Muistutukset Ruonan yhdystien välillä Aurinkotie-Rautakatu, Ripikujan lounaisosan ja Kõlitien ja Kõlikujan sekä Aurinkotien keskiaiheen katusuunnitelmaan.

Kuva 1. Muistutukseen yksi liittyvä alue

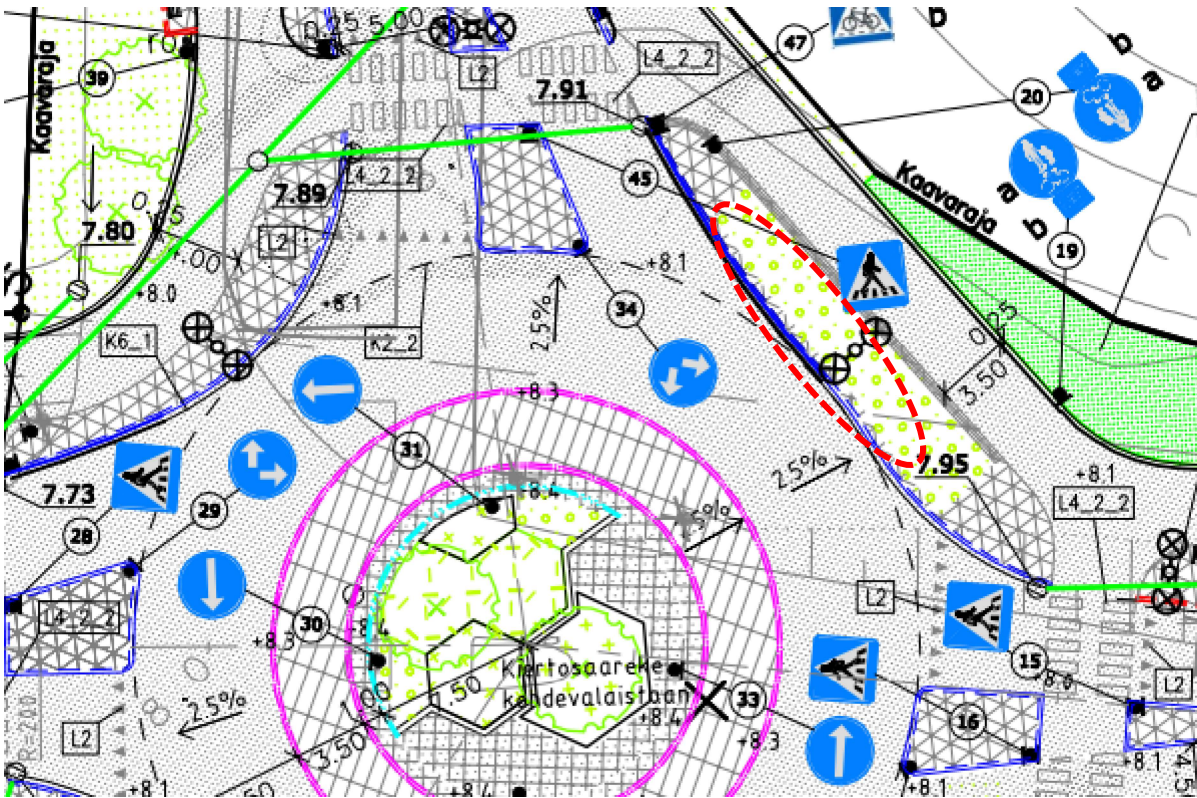
Muistutus 1: Näkymäalueet kierto liittymän sekä jk+pp väylän kulkijoiden välillä ovat vaaralliset, koska suunniteltu kasvillisuus estää autoilijoita näkemästä muita liikkuja kierto liittymän alueella. Ruonan yhdystien suunnasta autoilijan näkymäalue ei ole myöskään väistämisiivalta riittävä Ripikadun suojatielle. Myös valittu tielinjaus tekee kevyen liikenteen ennakoimisen hankalaksi, koska suojatietä lähestyessä pyöräilijän täytyy tehdä melko jyrkkä käänös. Kevyen liikenteen turvallisuuden takaamiseksi Ripikadun suojatien järjestelyitä voisi vahvistaa esim. korotuksella tai hidasteella sekä kasvillisuuden poistaa katusuunnitelmasta.

Kuva 2. Kommenttiin 2 liittyvä alue.

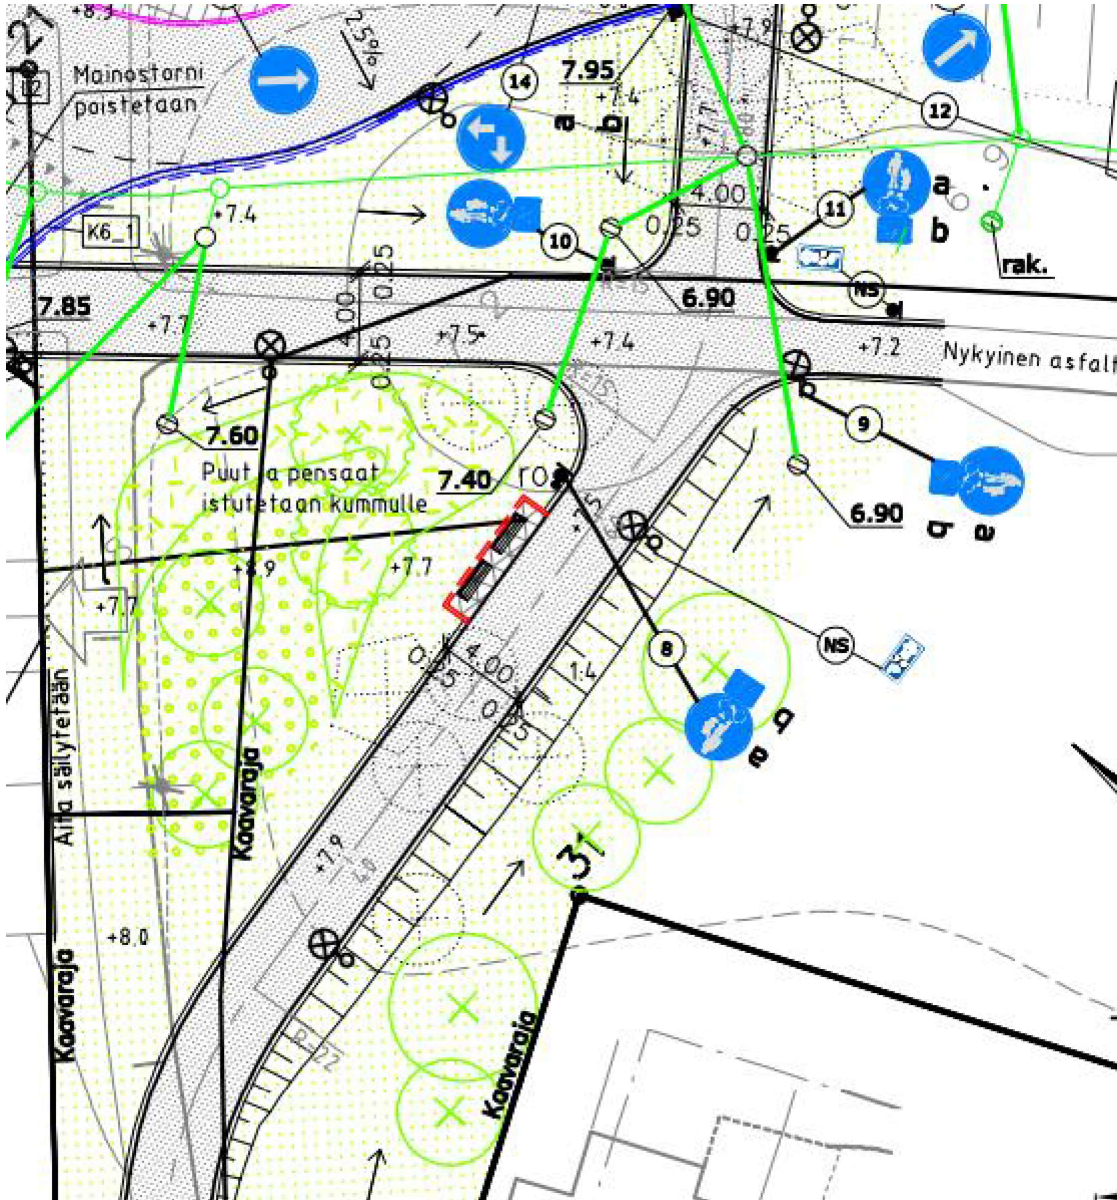
Yhdistettyjen jalankulku ja pyöräteiden risteyksessä näkymäalue on riittämätön risteävien kevyen liikenteen väylien osalta ja kasvillisuus sekä lisäksi maan muotoilu heikentää sitä entisestään. Myös risteuksen linjaus voisi olla parempi, koska väylät eivät luo kohtisuoraa risteystä. Tässä kohtaa kevyen liikenteen väistämisvelvollisuus olisi myös hyvä osoittaa liikennemerkkein ja tehdä Ruonan yhdistyksiensuuntainen liikenne etuajo-oikeudelliseksi. Nykyinen pyöräilyn luontevin reitti Turun suuntaan kulkee tällä puolen Ruonan yhdistytietä, joten sen sujuvuutta tulisi tukea.

Kuva 3. Muistutukseen 4 liittyvä kuva

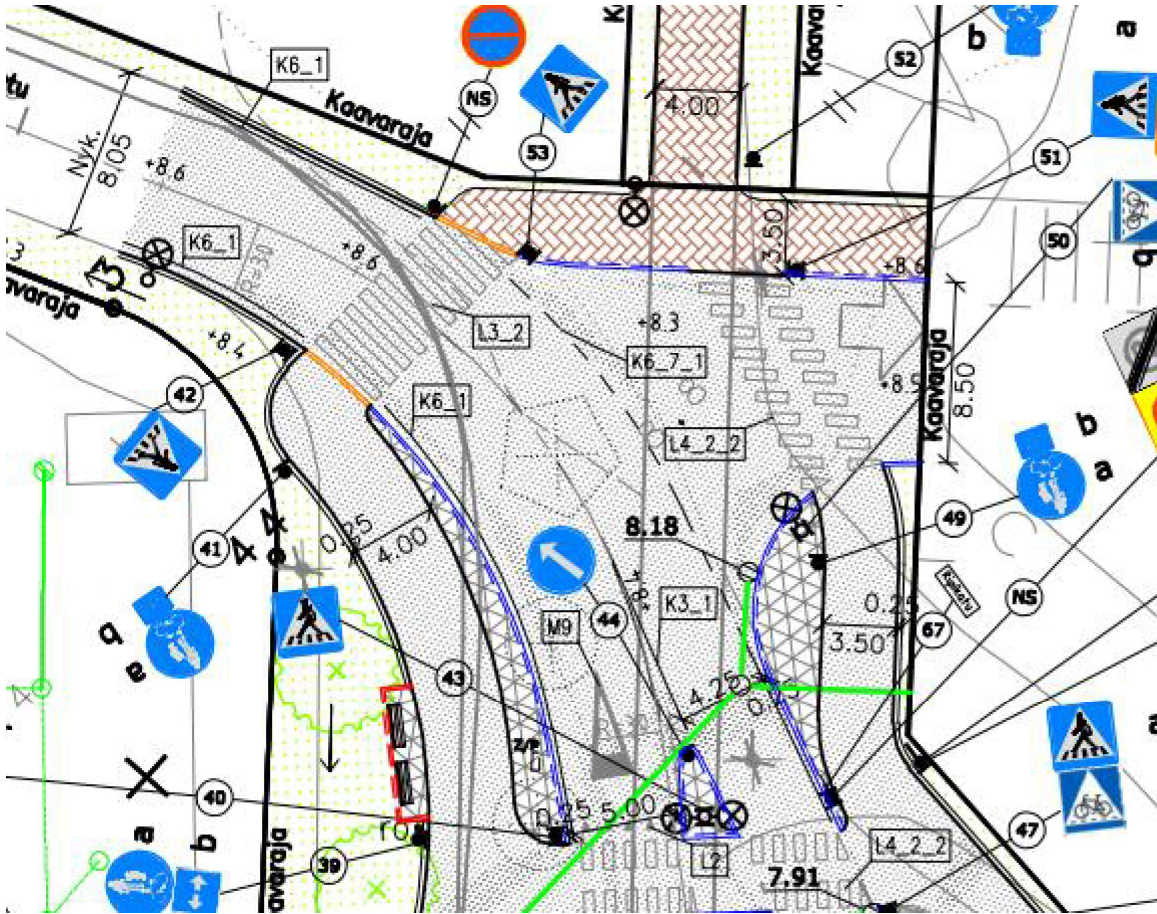
Ripikadun suojiatelle lähestyminen jk+pp kautta todella jyrkkä. Tässä suojiatessa on myös muihin suunnittelualueen suojiateihin poiketen reunakivet, jotka tulisi poistaa.
